Opdrachtbevestiging

Werk: 40102-A3
Werknaam: Ringers, De Waaier, Blok A3
Bouwnummer: 19016-A3-375
Woningtype: Luxe

Omschrijving
Optietekening bouwnummer 375

Project
Ringers, De Waaler, Blok A3
Projectnummer
40102

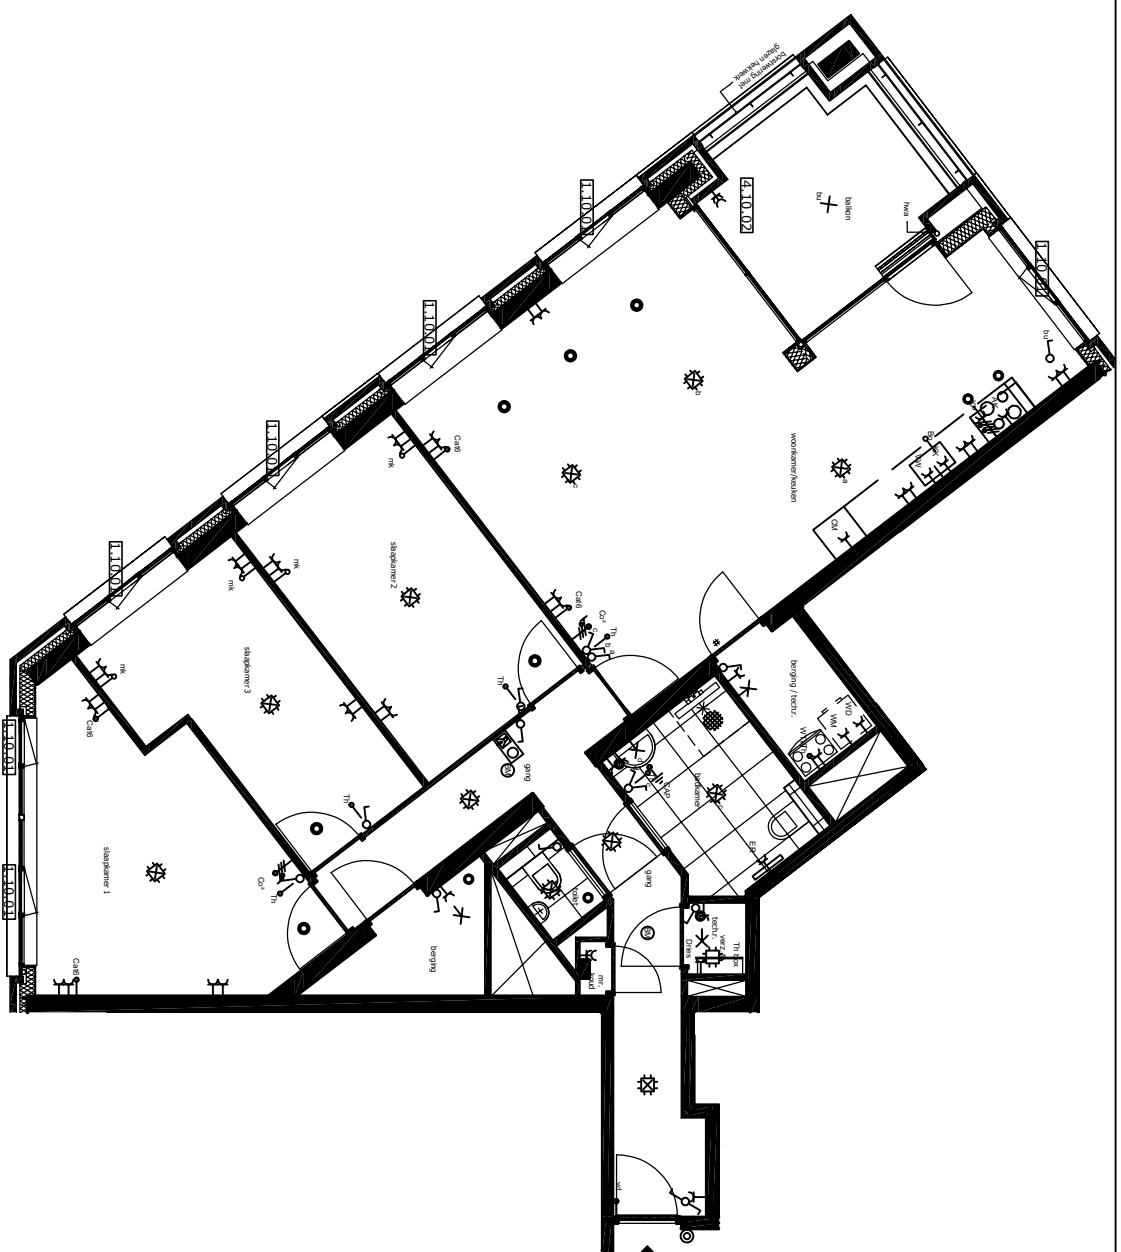
1.10.01	7,00 st.	Draairaam wijzigen in draai-/kiepraam	€	665,00
Het draairaam in het raamkozijn wijzigen in draai-/kiepraam. 7 stuks 2x in slaapkamer 1; 1x in slaapkamer 2; 1x in slaapkamer 3; 3x in de woonkamer/keuken, zie tekening.

4.10.02	1,00 st.	Het aanbrengen van een dubbele spatwaterdichte buitenwandcontactdoos	€	375,00
Het aanbrengen van een dubbele spatwaterdichte wandcontactdoos op het balkon op de gevel, op circa 40 cm boven vloer, zie tekening.

De wandcontactdoos is niet op een aparte groep aangesloten.
